**31.45**  
A P.R.955

BV365 10/11/12/13/14/15/16/17 édition 1972.

La page 3145 du PR955 des BV365 des A310 4 cylindres est fausse.

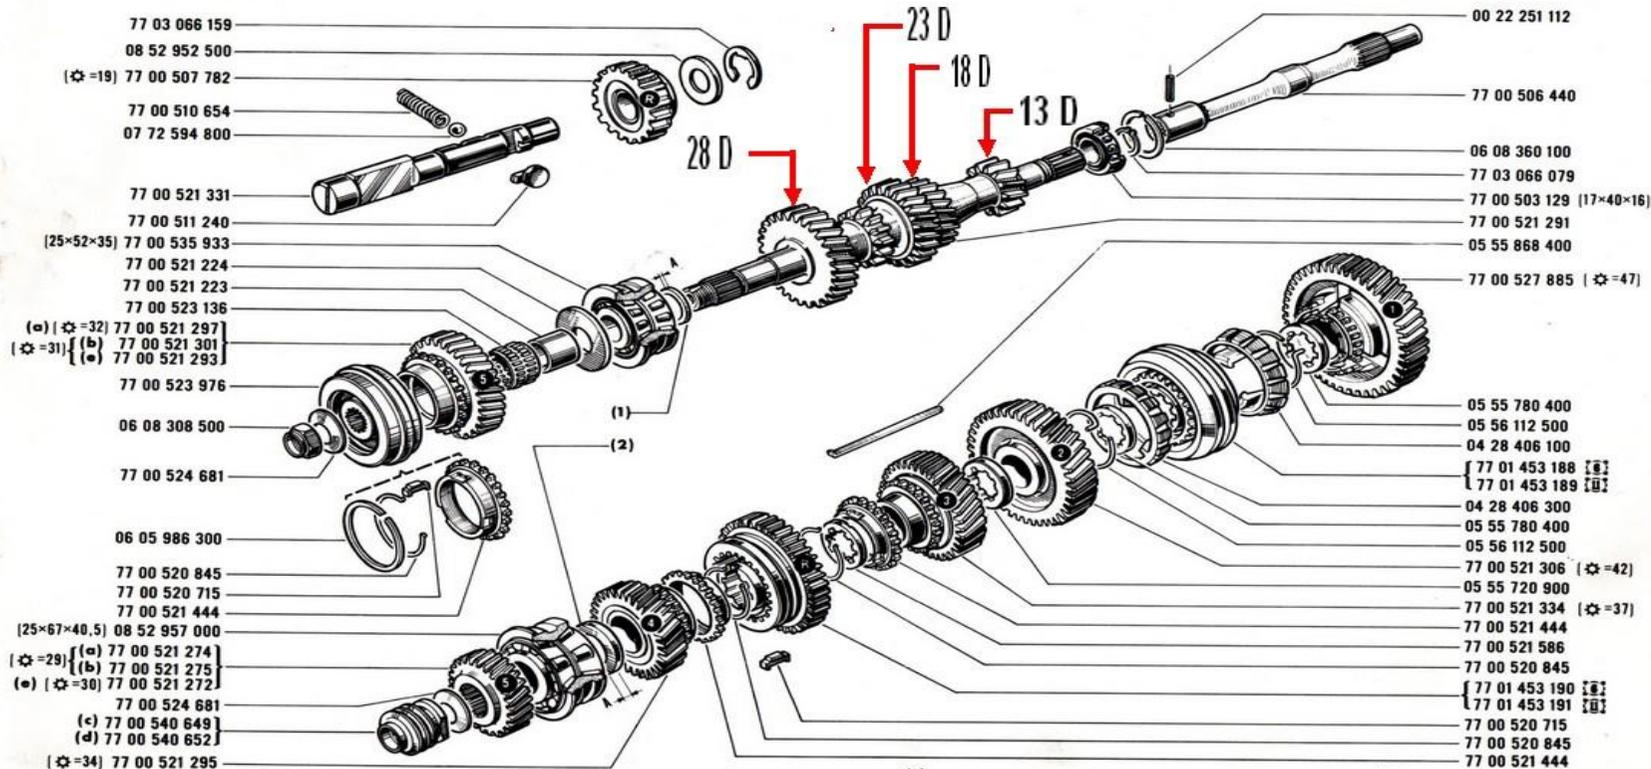
Pour la correction voir les pages de:

Les pages 3130, 3131 et 3132 du PR952 des Renault 12 Gordini.

Les pages 3135 et 3136 du PR1002 des Renault 17.

Pour la bague de synchro de 2ème cône 6°40', 3 références de la + ancienne à la + récente:

7700557052 remplacée par ► 7700671383 remplacée par ► 7700725747.
